**JUNTA DE ACLARACIONES DE LA
LICITACIÓN PÚBLICA NACIONAL PRESENCIAL No. DOPM-23-2023**

ACTA CON MOTIVO DE LA JUNTA DE ACLARACIONES DE LA LICITACIÓN PÚBLICA NACIONAL PRESENCIAL NO. DOPM-23-2023 RELATIVA: CONSTRUCCIÓN DE CANCHA DE FUTBOL 7X7 Y CANCHA MULTIUSOS EN PUERTA CIBELES (FOLIO P.P. 231).

DISTRIBUCION DE ALUMBRADO

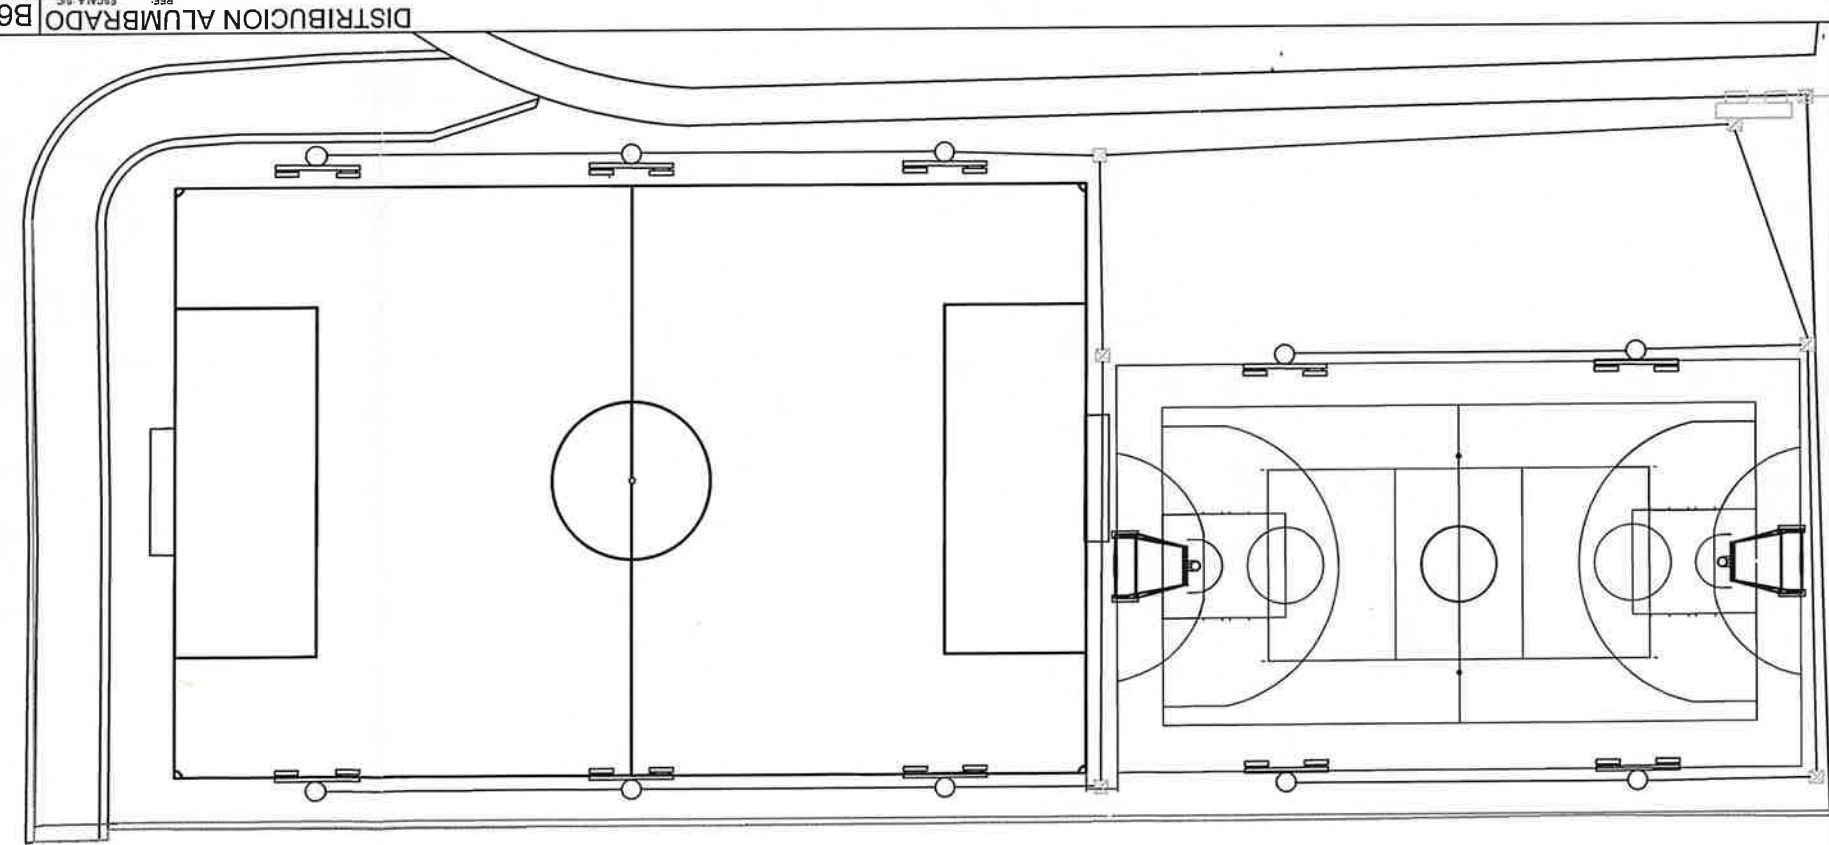
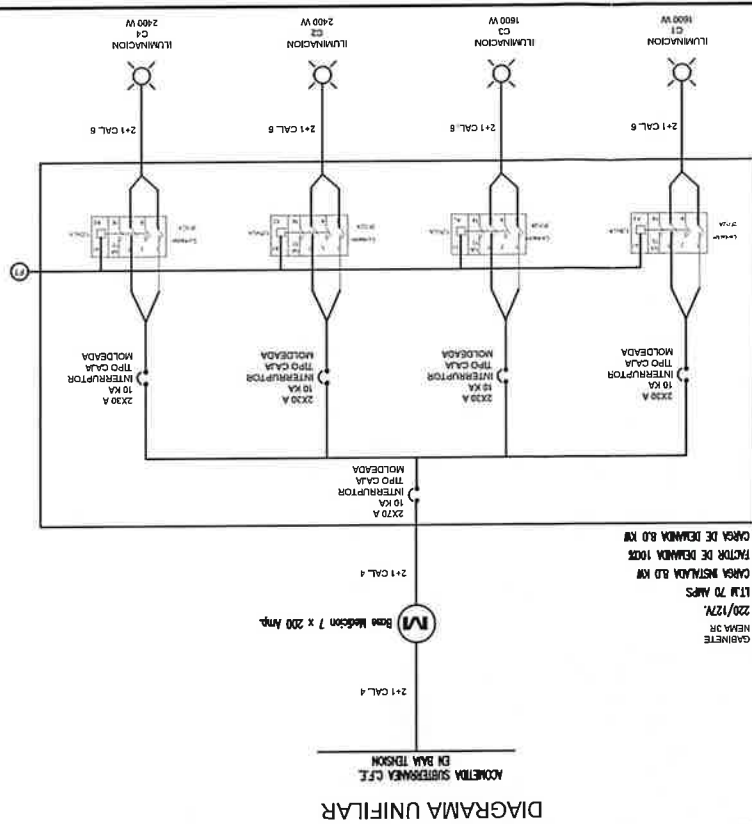
En los anexos EL.01.- DISTRIBUCION DE ALUMBRADO y A1.03.- TRAZO

PREGUNTA 5. El sembrado de canchas es diferente por lo que nos afecta a la hora de sembrar bases y postes de alumbrado por lo tanto afecta la cuantificación, ¿tendrán más detalles de estos anexos?

RESPUESTA: Se anexa planos.
